Název stavby:	Prodloužení podchodu v ŽST. Chodov
Stupeň dokumentace:	Dokumentace pro společné povolení (DUSP)
Objekt :	SO 01-20-02 Žst Chodov, přístupový chodník do podchodu
Katastrální území:	Dolní Chodov 652 172
Místo stavby :	Žst Chodov
Kraj :	Karlovarský
Trat' ČD :	140 Chomutov – Karlovy Vary - Cheb 144 Nvá Role - Loket předměstí
Období realizace :	03/2024

Zhotovitel dokumentace :	VIN Consult s.r.o., Antala Staška 1859/34, 1400 Praha 4
Hlavní inženýr projektu (HIP) :	VIN Consult s.r.o., Ing. Pavel Kormaňák
Odpovědný projektant (SO/PS) :	VIN Consult s.r.o., Ing. Pavel Kormaňák
Zpracovatel přílohy (SO/PS):	VIN Consult s.r.o., Ing. Pavel Kormaňák

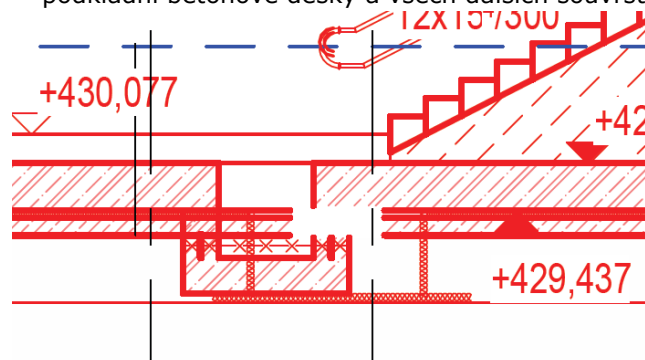
- V řezu 6-6 zakreslete aktuální verzi SO 01-21-01

- V podélném řezu je zmatečné zakreslení čerpací jímky. Požadujeme zakreslení v příčném řezu vč. podkladní betonové desky a všech dalších souvrství.

Bylo zakresleno.

Bylo zakresleno.
